Betreft : BRUSSEL. Wolvengracht 18. Voormalig revuetheater "la Gaîté". Aanvraag tot unieke vergunning voor de verbouwing van culturele instelling tot handelspand en de aanpassing van de pui. Eensluitend advies van de KCML.

In antwoord op uw brief van 2 maart 2018 met bovengenoemde referentie, ontvangen op 5 maart, sturen wij u het **eensluitend gunstig advies onder voorbehoud** dat onze Commissie tijdens haar vergadering van 28 maart 2018 over hoger vermelde werken uitgebracht heeft.

Foto KCML

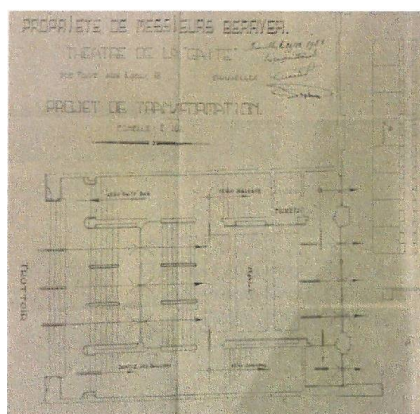
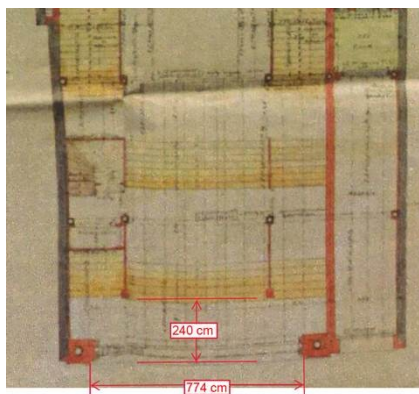
Zoals te zien is op onderstaande foto links, is de bestaande pui momenteel ongeveer 140 cm achteruitgeschoven t.o.v. de rooilijn. De huidige toestand verschilt sterk van de oorspronkelijke 'ontdubbelde' inkompartij met haar monumentale trappen (foto rechts). Vanuit architecturaal en historisch oogpunt vormde deze inkom door haar interessante diepte-effect, één van de kenmerkende elementen van de gevel van de Gaîté.

In tegenstelling daarmee voorziet het huidige ontwerp de plaatsing van aluminium schrijnwerk quasi in het gevelvlak (+/- 50 cm achteruitgeschoven). **De Commissie kan niet akkoord gaan met deze evolutie en meent dat men bij de herinrichting, ongeacht de bestemming van de binnenruimte, een achteruitgeschoven pui moet behouden om zo een zeker reliëf van de gevrijwaarde gevel te garanderen.** Het achteruitleggen van het gevelvlak zou niet alleen de architecturale en esthetische

waarde van de gevel ten goede komen (reden van de wettelijke vrijwaring) maar laat ook toe om de opsplitsing van de toegang tot de woningen te integreren zonder afbreuk te doen aan de eenheid van het centrale portiek. **De Commissie brengt bijgevolg ongunstig eensluidend advies uit over de positionering van de pui in het gevelvlak en vraagt het ontwerp op dit punt te herzien.**

Voor de Commissie blijft een minimalistische invulling - zoals voorgesteld in de huidige aanvraag - mogelijk. Wel raadt zij daarbij aan het gevelvlak terug te trekken tot een diepte van ongeveer 2,40m. Indien dit onmogelijk zou blijken, dan vraagt ze op zijn minst de huidige dieptewerking te respecteren.
